Изменение № 1 ГОСТ 17508—85 Рельсы остряковые ОР50. Размеры

Утверждено и введено в действие Постановлением Государственного комитета СССР по управлению качеством продукции и стандартам от 28.09.90 № 2582

Дата введения 01.07.91

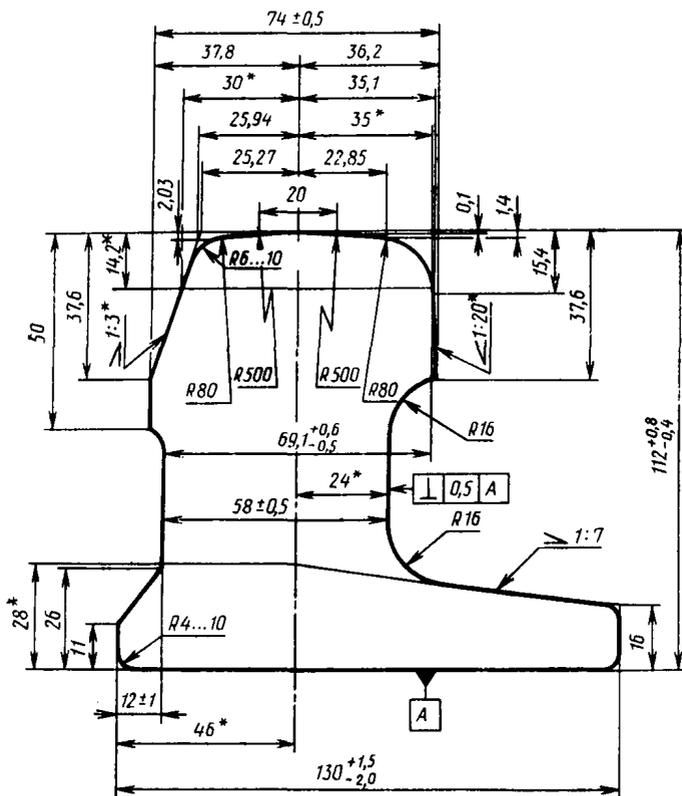
Пункт 2. Первый абзац изложить в новой редакции: «Размеры поперечного сечения рельсов должны соответствовать указанным на чертеже»;
чертеж 1 заменить новым:

* Размеры для справок.
